Reykjavík, 11. september 2019
Tilvísun: 201701061 / 3.4

Efni: Breyting á deiliskipulagi Elliðaárdals, norðan Stekkjarbakka, Þ73. Reykjavík.

**REYKJAVÍKURBORG - ELLIÐAÁRDALUR
STEEKJARBAKKI - BREYTING Á DEILISKIPULAGI
DEILISKIPULAGSUPPDRÁTTUR**

Varðar: Stekkjarbakki Þ73, breyting á deiliskipulagi Elliðaárdals, Stekkjarbakki.

Skýringaruppdrættir (lóð 5), snið A-A 1:500

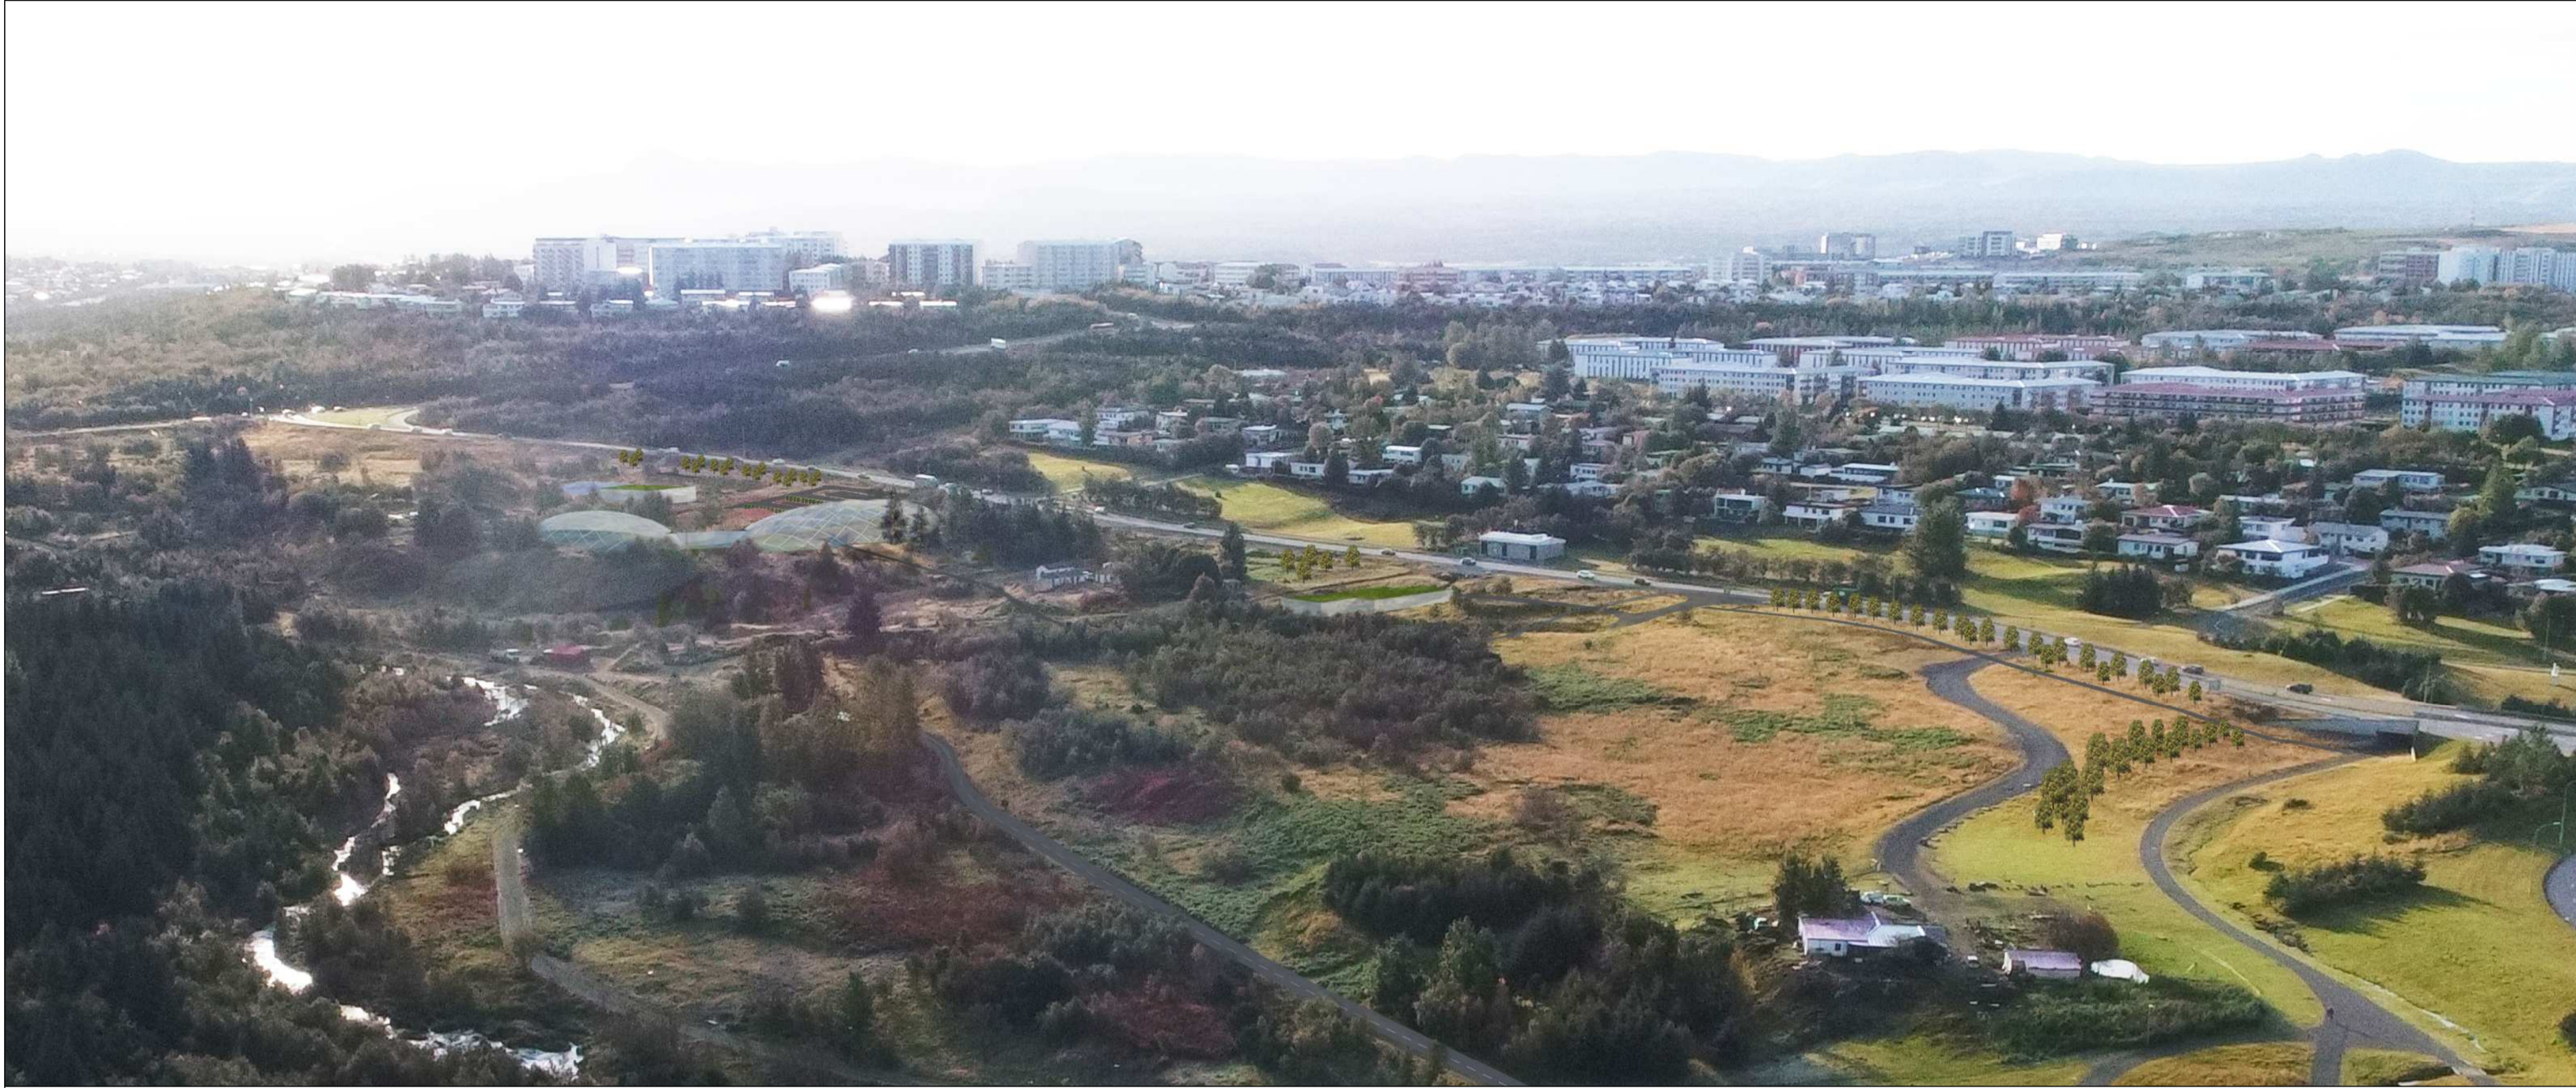
Fram kemur í skilmálum deiliskipulagsins að lóð nr. 5 sé fyrir bílastæði fyrir starfsemi á lóðum nr. 3 og 4. Í svörum við athugasemdum segir að aðkoma að bílastæðum Biodome sé öllum gestum dalsins opin. Ef ætlunin er að bílastæðin séu opin almenningi þarf það að koma fram í skilmálum.

Stærð lóðar 4.432 fm. Lóð fyrir sameiginleg bílastæði fyrir austursvæði (lóðir 3 og 4) en bílastæðin eru jafnfram almenn bílastæði. Gert er ráð fyrir að hámarki 80 almennum bílastæðum og 2 rútustæðum vegna starfsemi á lóðum 3 og 4. Gera skal ráð fyrir möguleika á því að hluti bílastæða geti verið hleðslustæði fyrir rafmagnsbíla.

Bætt er inn í skilmála skipulagsins í kafla 5.1 *Lóðir* að bílastæðin á lóð 5 séu jafnframt opin almenningi.
